**0001 Technische Service-Information**

Betrifft:	<b>14-32132-01 = 10 x OE Nr. 56 07 937</b> <b>14-32132-02 = 12 x OE Nr. 56 07 937</b>
Fabrikat:	Opel
Typ:	Agila, Astra, Combo, Corsa, Meriva, Tigra
Motorcode:	X10XE, Z10XE, X12XE, Z12XE, Z14XE

## Neue Zylinderkopfschraube ohne Unterlegscheibe

Bild 1\_Alte/ersetzte Schraube mit Scheibe (OE-Nr. 607 926)

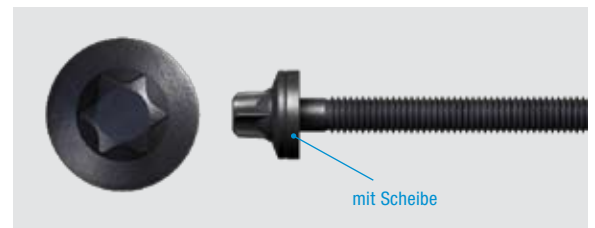
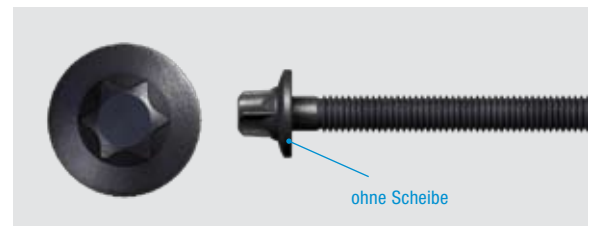
Opel hat die Zylinderkopfschraube mit der Original Nummer 607 926 mit unverlierbarer Unterlegscheibe durch die Original Nummer 56 07 937 ohne Unterlegscheibe ersetzt. Die neue Schraube ist nun etwas kürzer, so dass diese ohne Unterlegscheibe verbaut werden muss. Wenn bei einer Reparatur die „alte“ Schraube mit Unterlegscheibe ausgebaut wird, muss zukünftig die neue Schraube ohne Unterlegscheibe verbaut werden.
